INSTRUCCIÓN DE SERVICIO

MODIFICACIONES EN CURSO EN LOS

MOTORES ROTAX® TIPO 912/914 (SERIES)

SI-912-020R8

08684
fig. 1

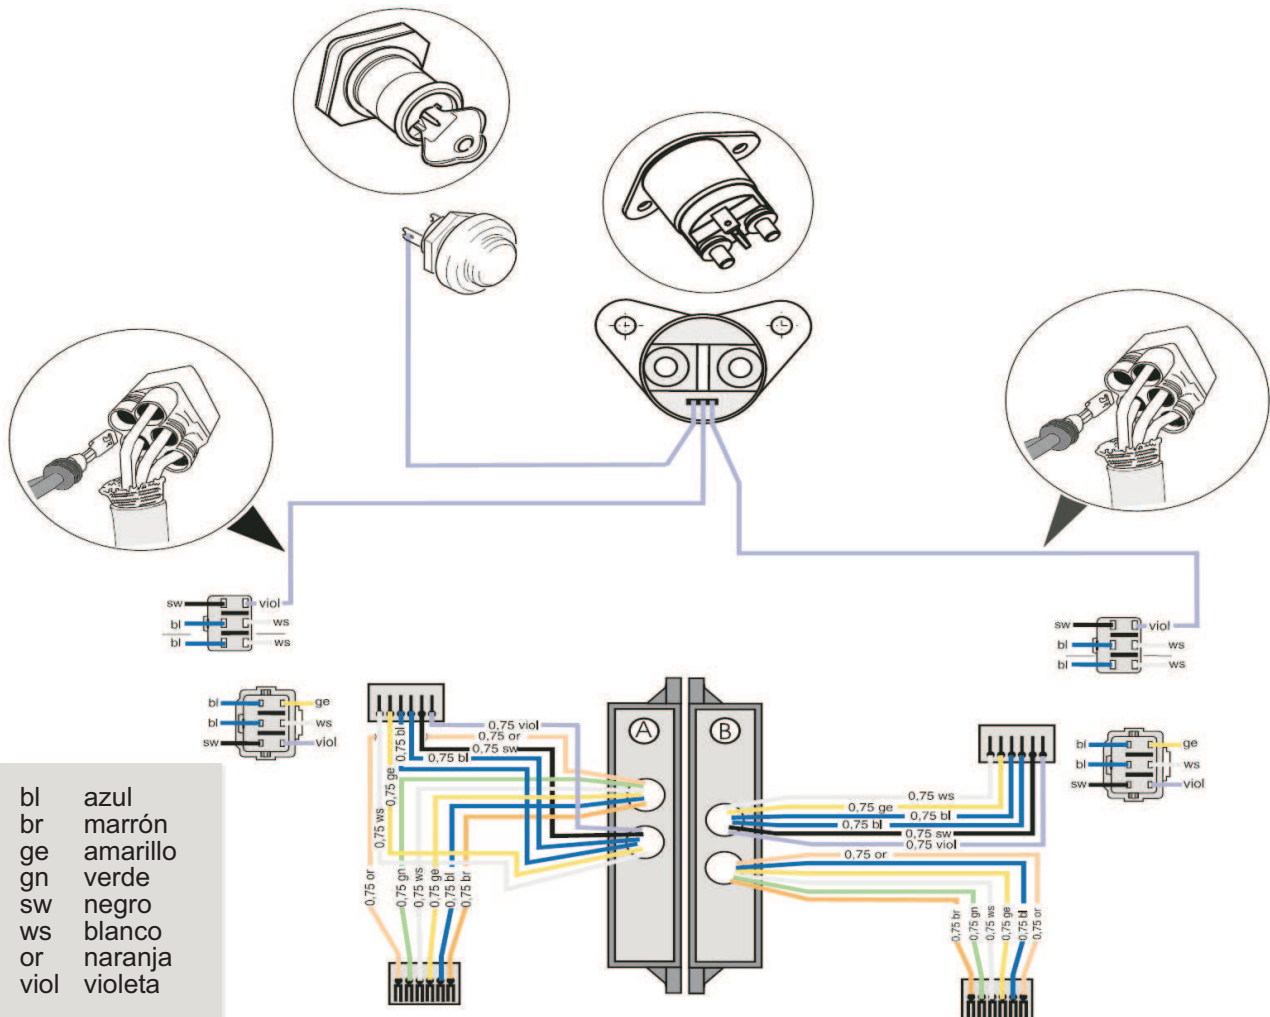
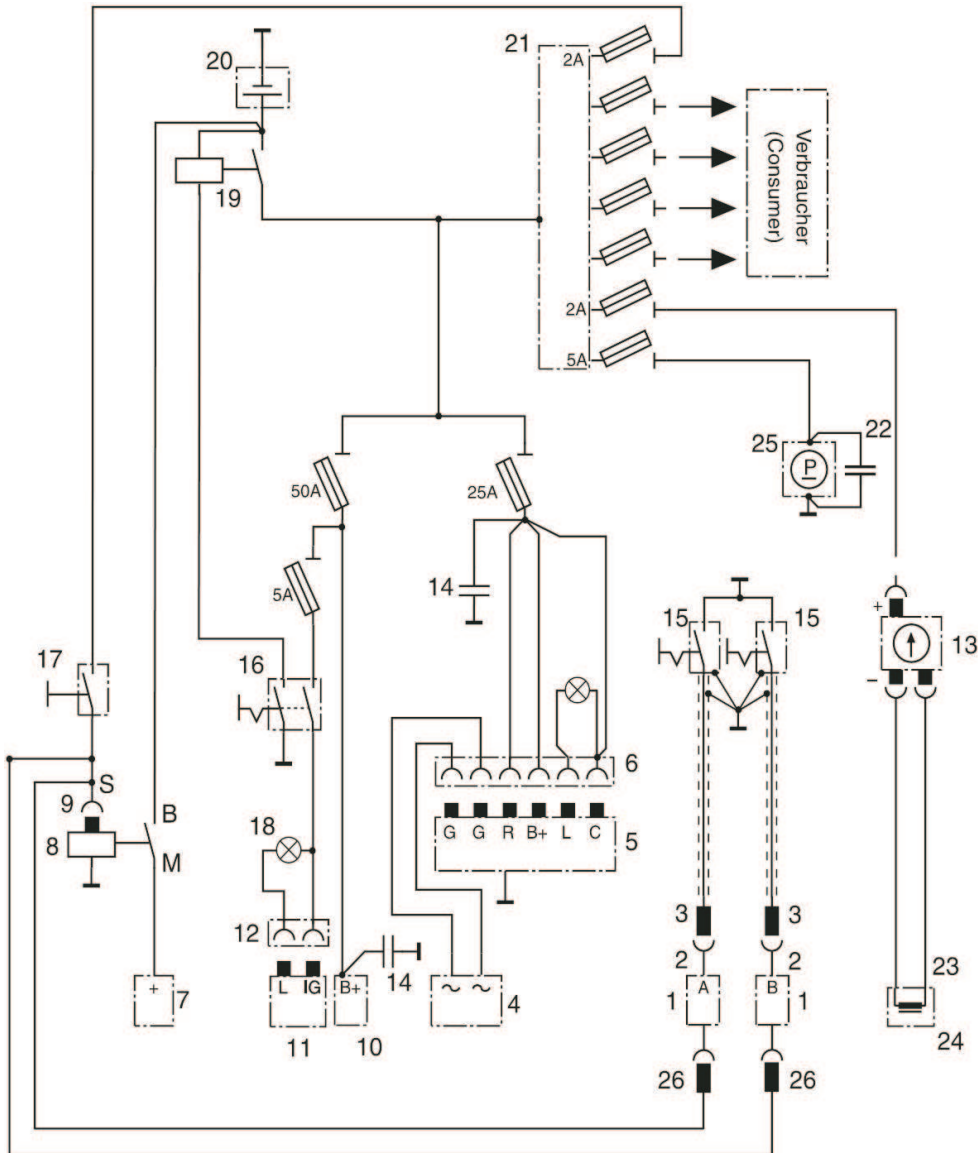
1) Introducción de un módulo de arranque avanzado (dispositivo de arranque en el módulo electrónico)

En el curso del desarrollo continuo y estandarización, se ha introducido un nuevo módulo electrónico con una regulación de encendido al arranque retrasada. Este módulo puede ser activado por una señal de 12 V. Sin esta activación de 12 V opcional, funciona de la misma manera que el bien probado módulo anterior.

- 1 cable por cada módulo, circuito A y circuito B (6 polos), cable que controla la señal del relé de encendido (ver posición 26 en fig. 1), debe ser suministrado por el fabricante del avión. Se deben quitar los tapones de goma de los terminales de 6 polos para poder conectarlos.

- Factor de tiempo para la regulación de encendido retrasada en el arranque hasta que se cambia a encendido avanzado: después de arrancar el motor y una vez que el motor de arranque/relé deja de estar alimentado, el motor continúa funcionando durante 3-8 segundos con encendido retrasado.

- No conectar el cable de señal al motor de arranque eléctrico - el circuito no tiene protección de voltaje.
- No alimentar permanentemente el arranque avanzado del módulo electrónico con 12 V. La función de retardo se puentearía y el funcionamiento del encendido podría variar ampliamente (según tolerancias internas, galgado de orden de chispa, etc.)
